南京江北新区管理委员会建设项目批前公示

NO. 新区2018G03地块项目规划许可变更

该项目于2019年9月12日领取建设工程规划许可证（证号：建字第320111201910401号）。因施工图审查修改及项目进一步深化，对该项目进行调整，具体调整内容如下：

总平面图

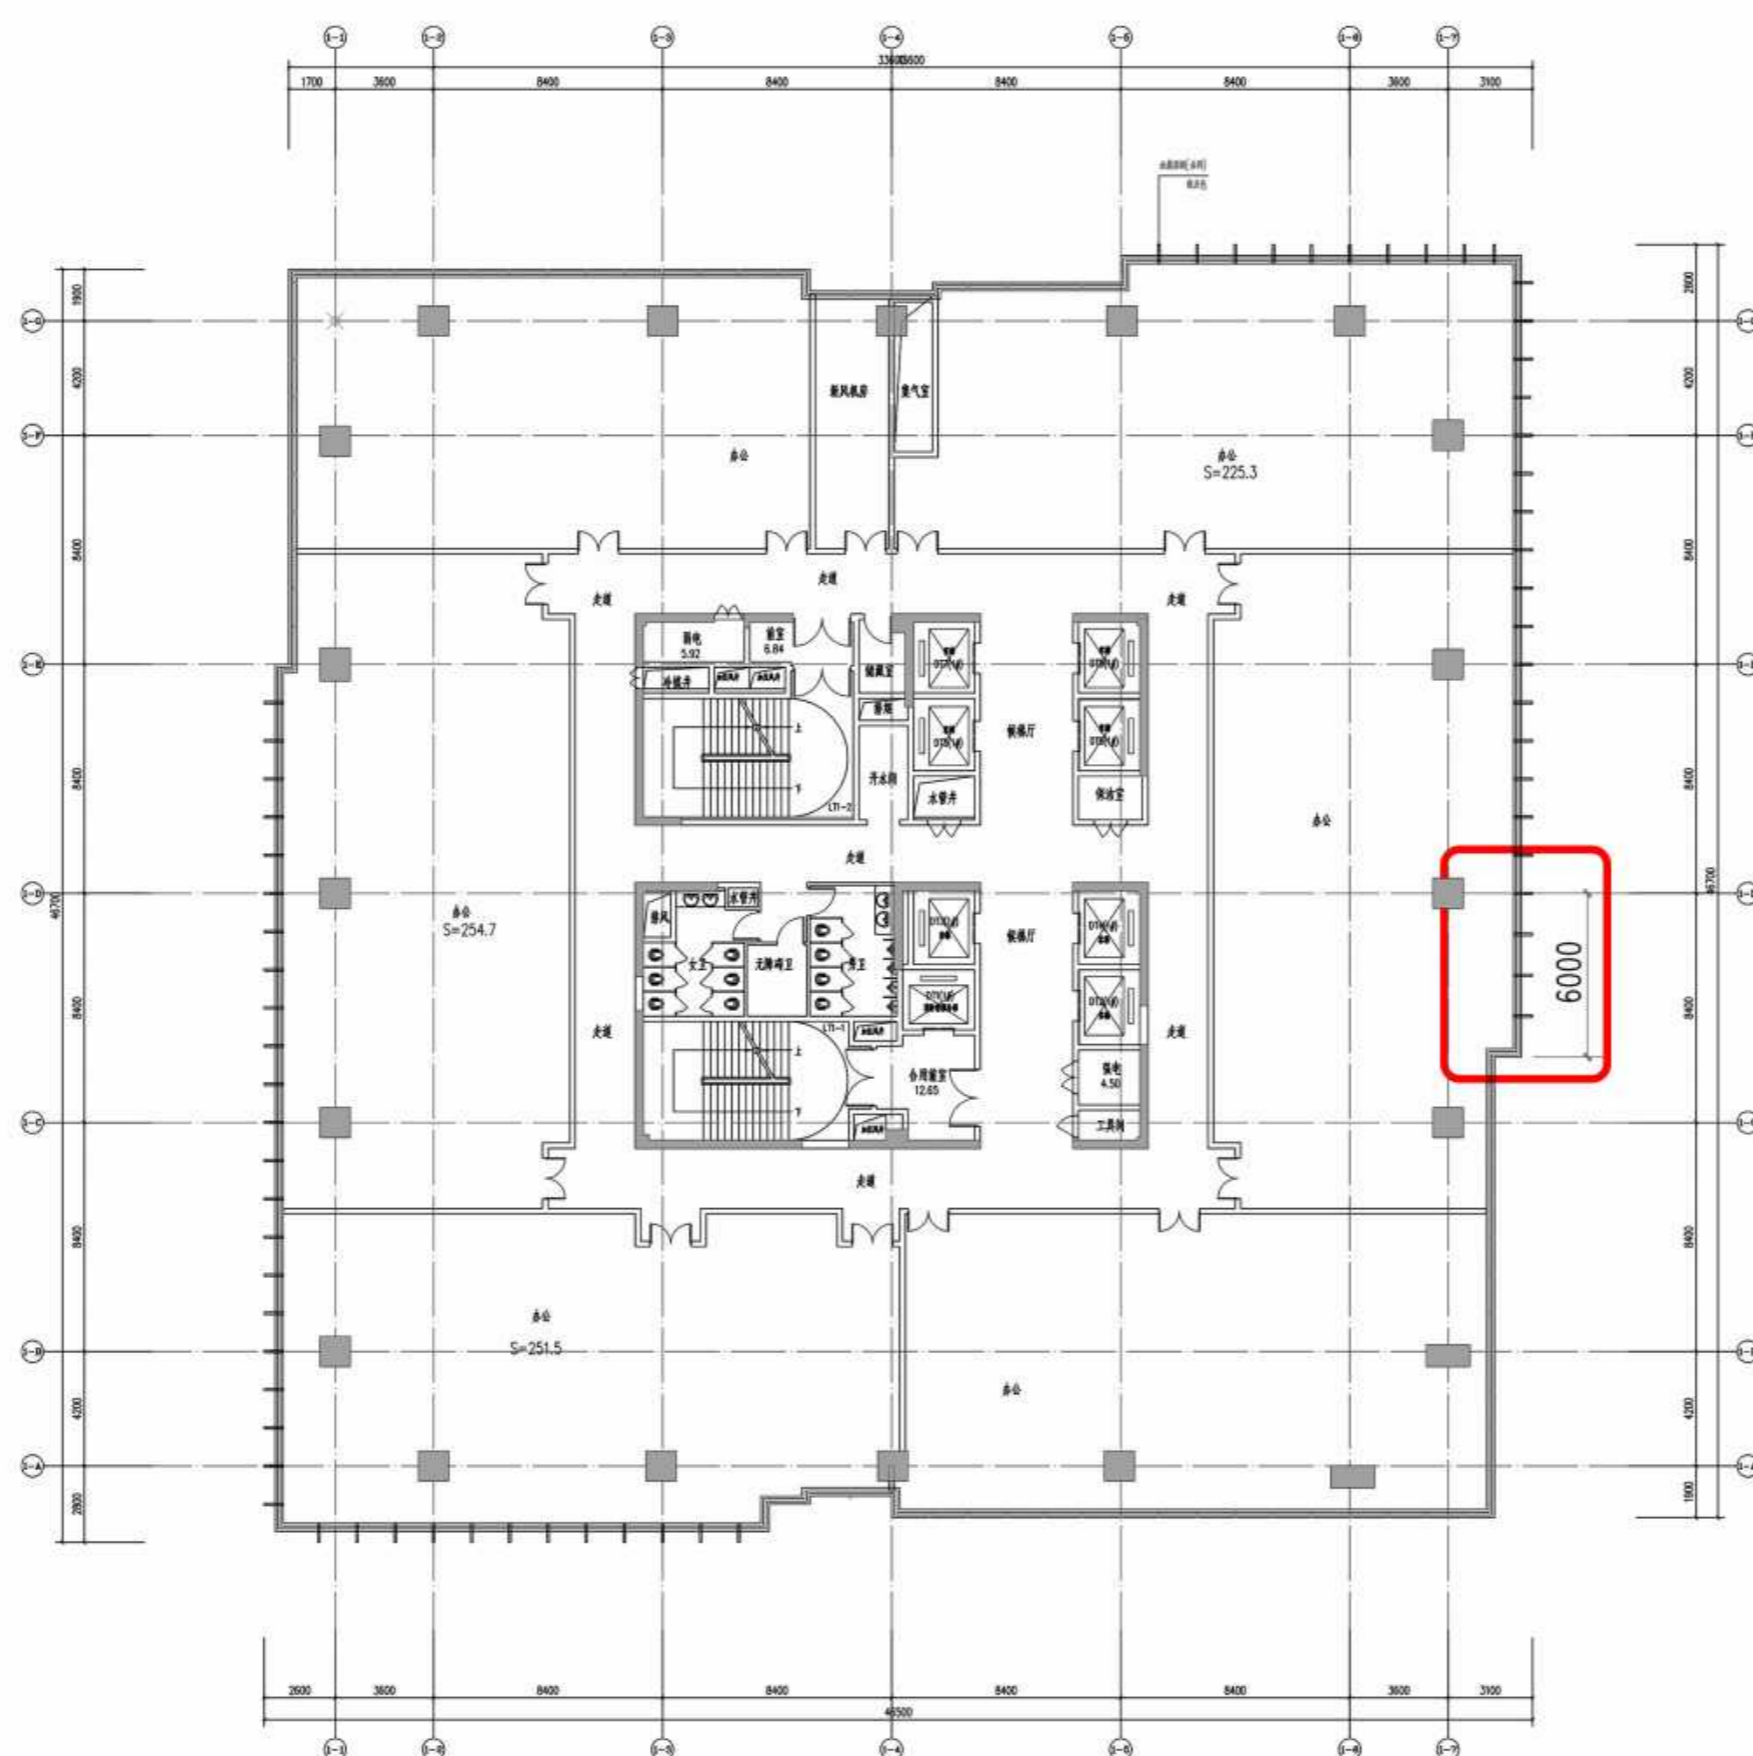
总图：根据施工图审查意见，调整总图中餐厅包间轮廓。根据使用要求，3#酒店十八、十九层层高各加高 400mm，屋顶平面标高从 84.25米修改为 85.05米，建筑高度不发生改变。

1#办公平面图

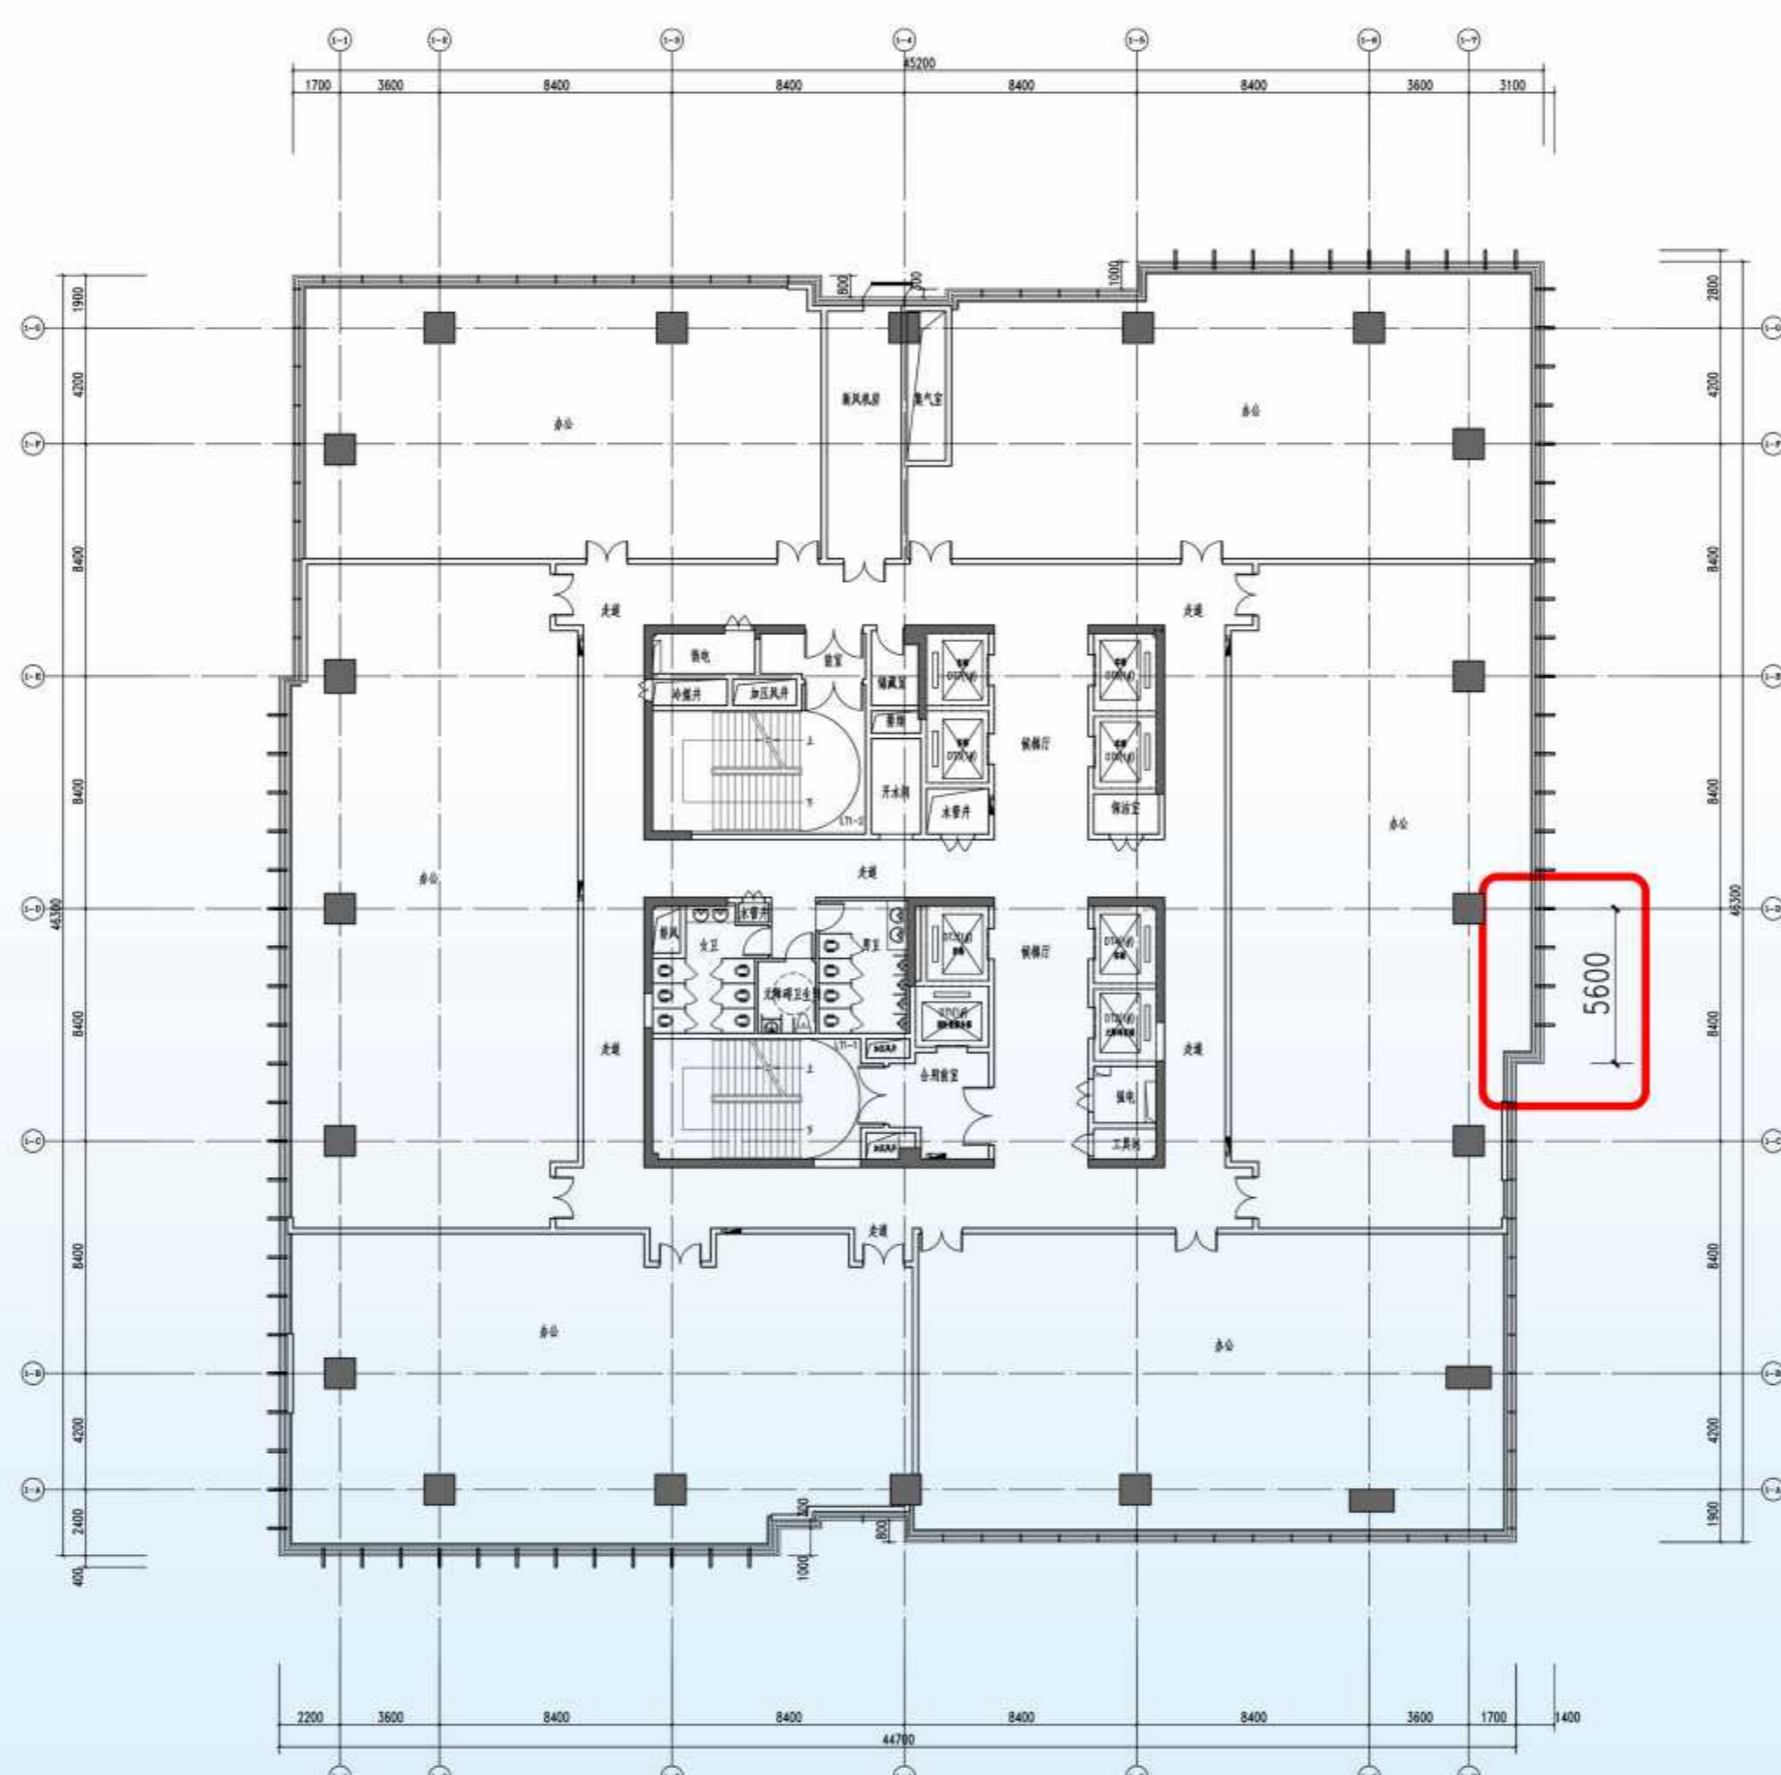
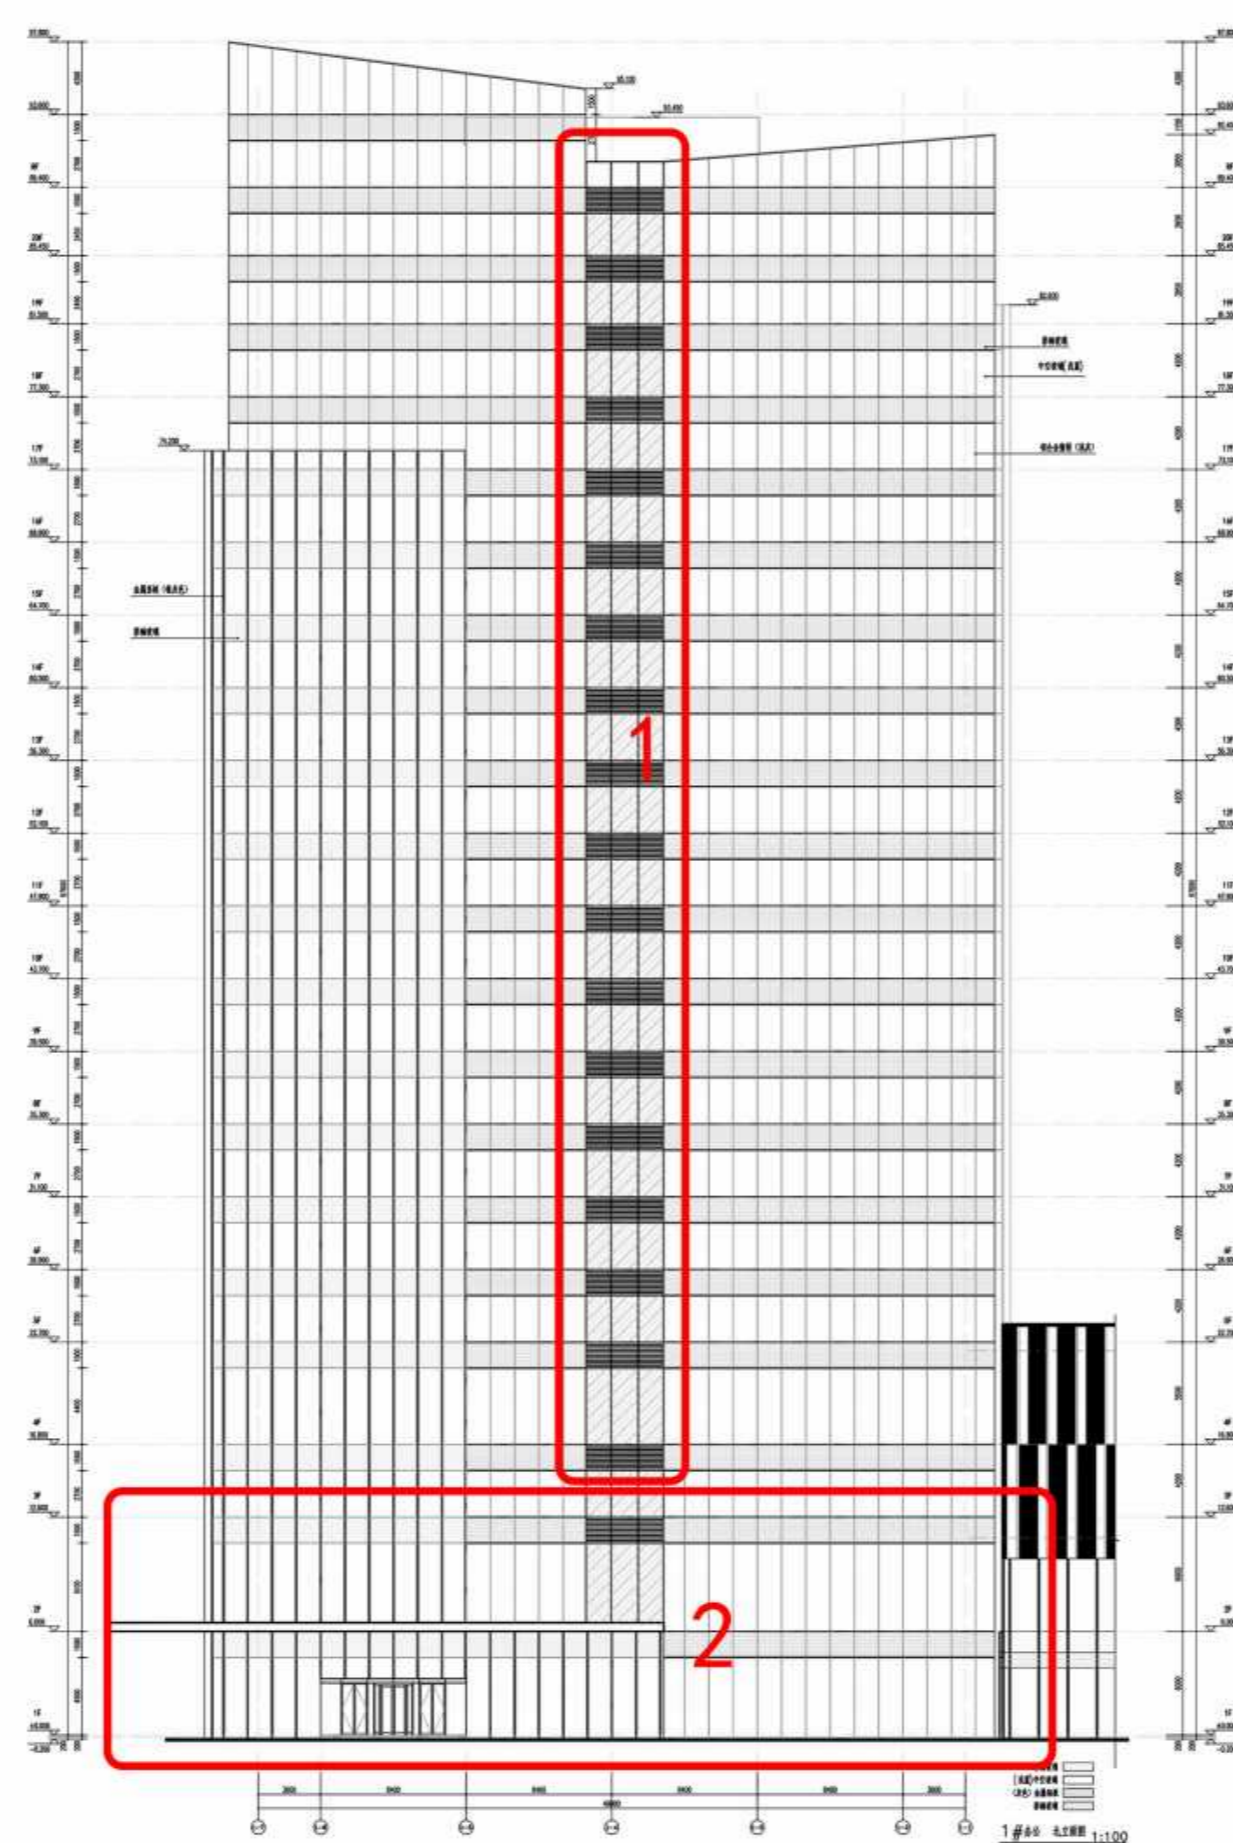
1#办公:修改一层至十六层平面, 1-7轴交1-C、1-D轴处建筑外轮廓(图中圈出位置), 由6米修改为5.6米, 1#办公建筑面积变小。
